Allegato 19 – Sintesi non tecnica e
considerazioni conclusive

1 SINTESI NON TECNICA

1.2 Proposta di variante al progetto

Figura 5 - Layout proposta di variante

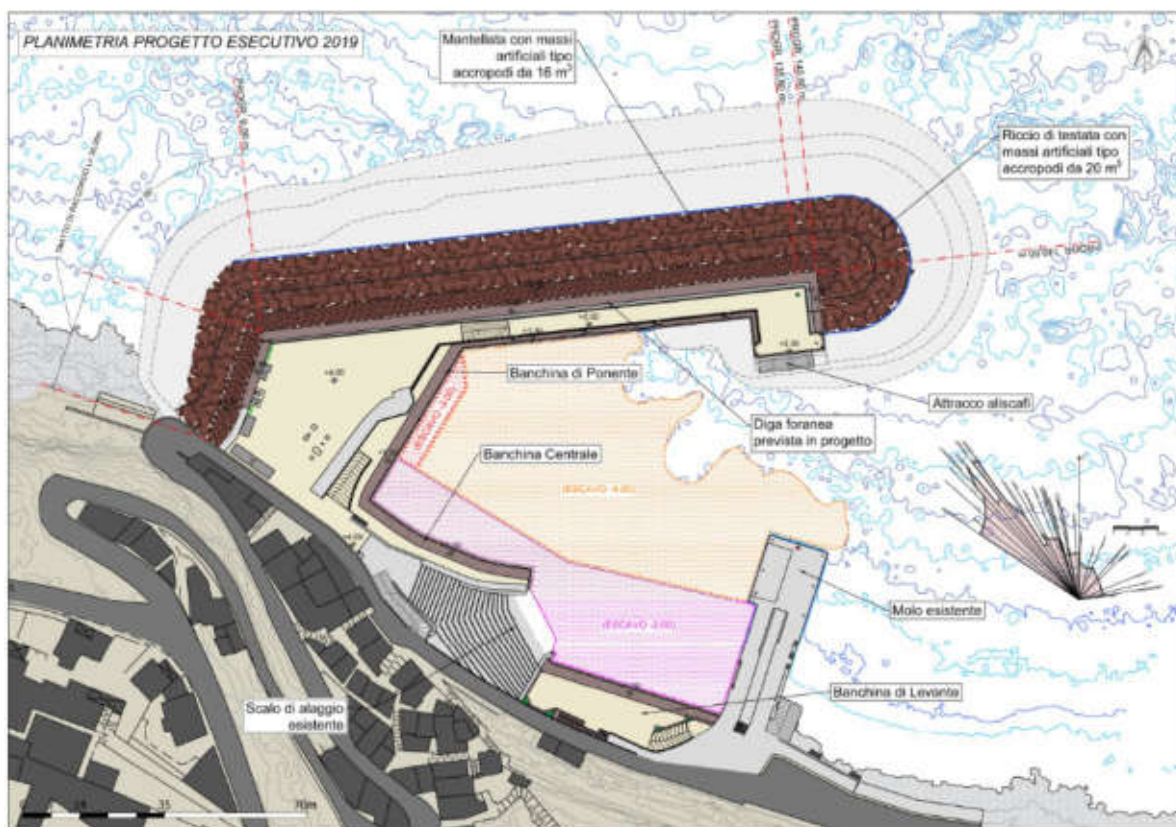
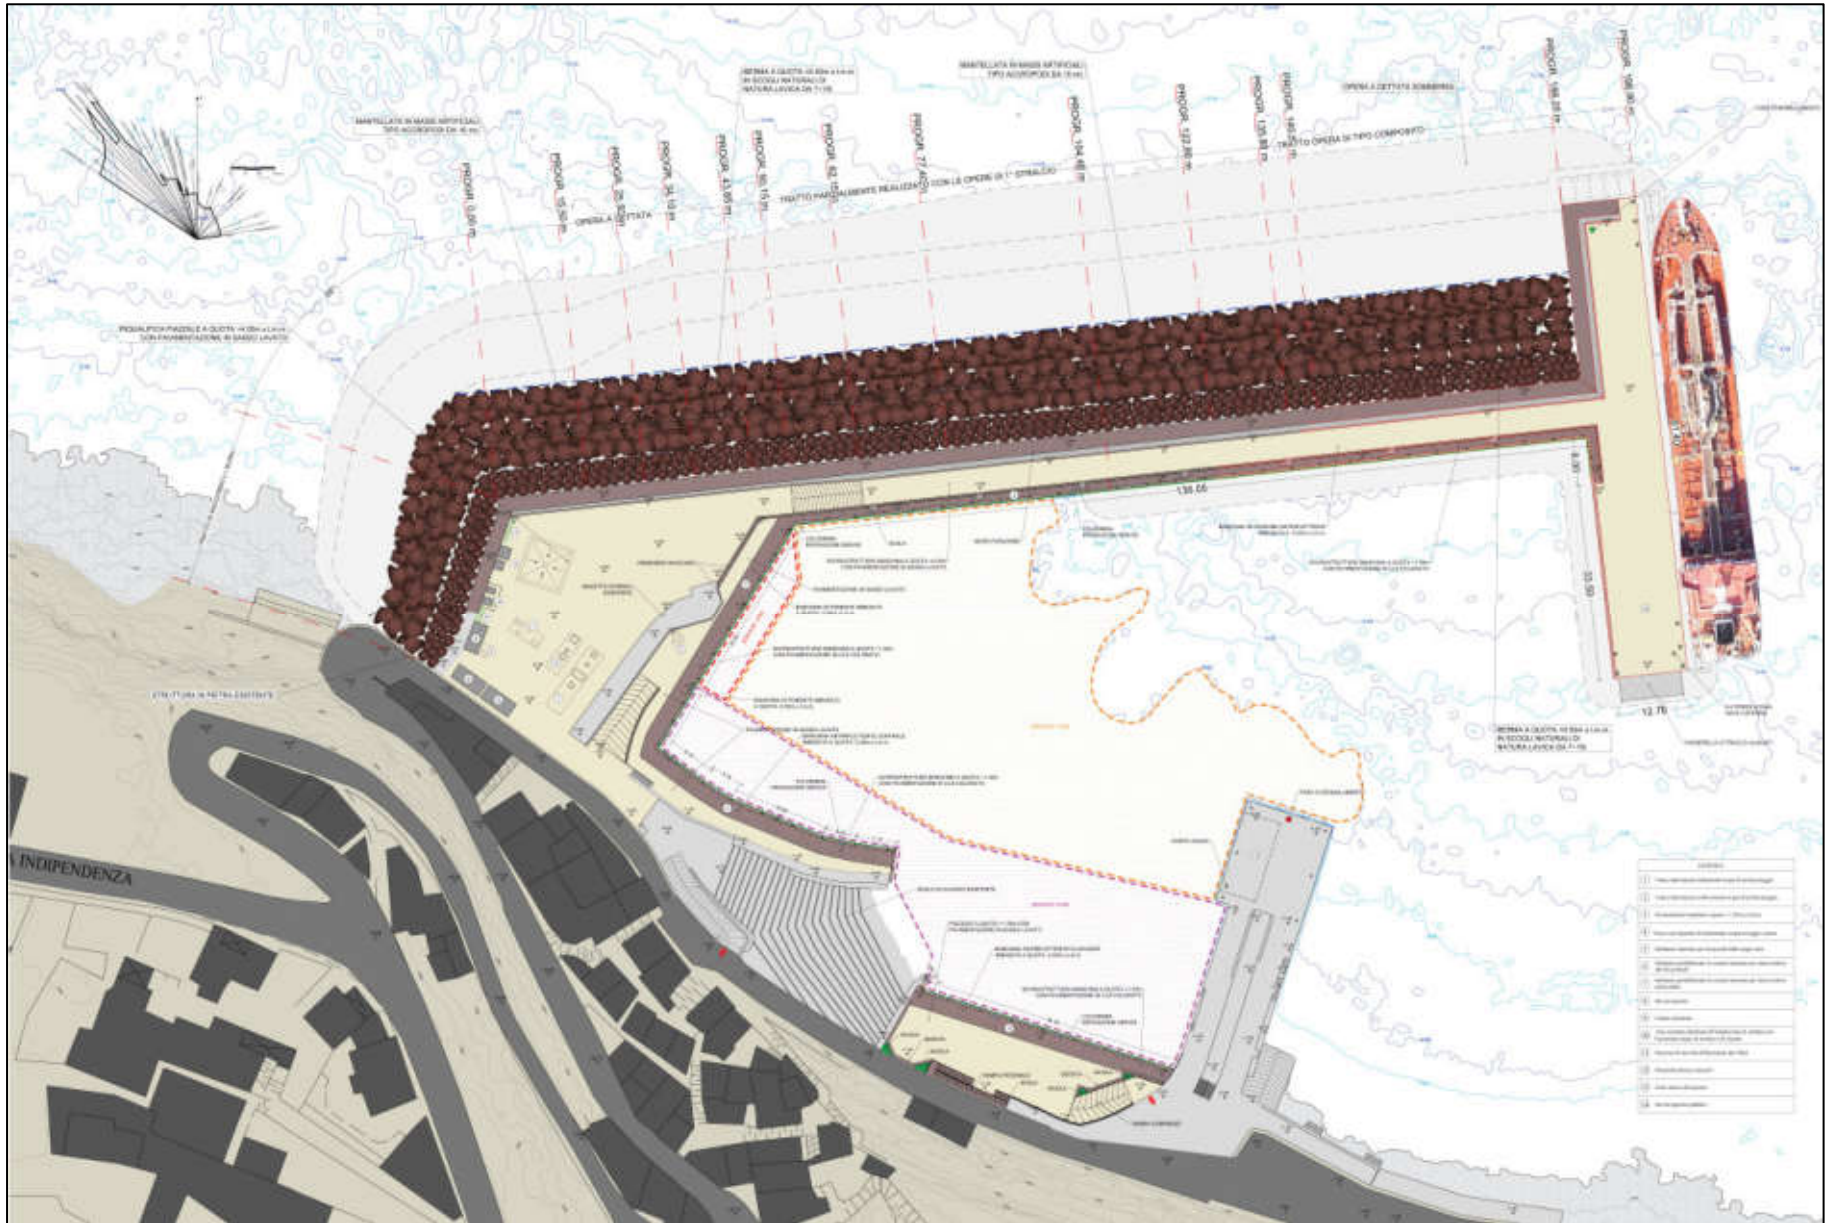
Le problematiche individuate sono sostanzialmente legate al mantenimento del vecchio layout della diga di sopraflutto (trattandosi originariamente di un progetto di ripristino e messa in sicurezza di una struttura già esistente) con conseguenze sulla tipologia di ormeggio della nave cisterna e sulla scarsa protezione dello specchio acqueo del bacino portuale nei casi di mareggiate intense.

Le modifiche individuate e proposte dal progettista risolvono tutte le problematiche sopra evidenziate cambiando il layout della diga di sopraflutto con un aumento dell'impronta dell'opera sul fondale tutto sommato limitato, nell'ordine dell'11% (circa 1.500 m² in più, equivalenti all'incirca a 2 campi da calcio a 5). La nuova conformazione prevede, in sostituzione del "riccio di testata", cioè una scogliera che "avvolge" l'estremità della diga per proteggerne la struttura, la realizzazione di una banchina ortogonale alla direttrice della diga, realizzando di fatto una struttura a "T". La nuova banchina è dimensionata in modo tale da garantire alla nave cisterna un approdo con ormeggio per mezzo di bitte, evitando l'utilizzo di ancore e di cime al di sopra dello specchio acqueo, garantendo pertanto piena operatività al porto anche in presenza della nave cisterna e, soprattutto la salvaguardia del fondale e delle biocenosi presenti, con particolare riferimento alla preziosissima *Posidonia Oceanica* che costituisce habitat protetto. Inoltre la geometria e il maggiore ridosso offerto dalla diga fanno sì che il porto risulti protetto anche dalle intense mareggiate invernali, rendendo il porto utilizzabile in sicurezza durante tutto l'arco dell'anno.

Figura 6 - raffronto tra l'opera proposta in variante con l'impronta dell'opera prevista nel progetto esecutivo

Tale variante permette pertanto nel complesso un minor impatto ambientale in fase d'esercizio dell'opera, poiché offre alla nave cisterna che approvvigiona l'isola per più di 80-100 giorni l'anno, un approdo in banchina con ormeggio su bitte, limitando drasticamente l'ormeggio in andana all'imboccatura del porto con conseguente salvaguardia della prateria di posidonia oceanica e di altre biocenosi presenti nella zona dove ad oggi getta l'ancora la nave, **oltre che una riduzione delle interferenze col porto**. Inoltre, allo stesso tempo, **migliora estremamente il funzionamento dell'opera stessa in fase d'esercizio limitando ulteriormente lo stato di agitazione dello specchio acqueo** del bacino portuale ridossato dalle nuove opere, con un'altezza d'onda massima che passa da oltre 1,50 m a meno di 0,70 m all'imboccatura del porto, mentre in corrispondenza delle banchine destinate all'ormeggio le altezze d'onda presentano riduzioni che in alcuni casi superano il 90%, **rendendo pertanto utilizzabile il porto anche nella stagione invernale** durante la quale il paraggio di Scalo Galera è investito da mareggiate di forte intensità.
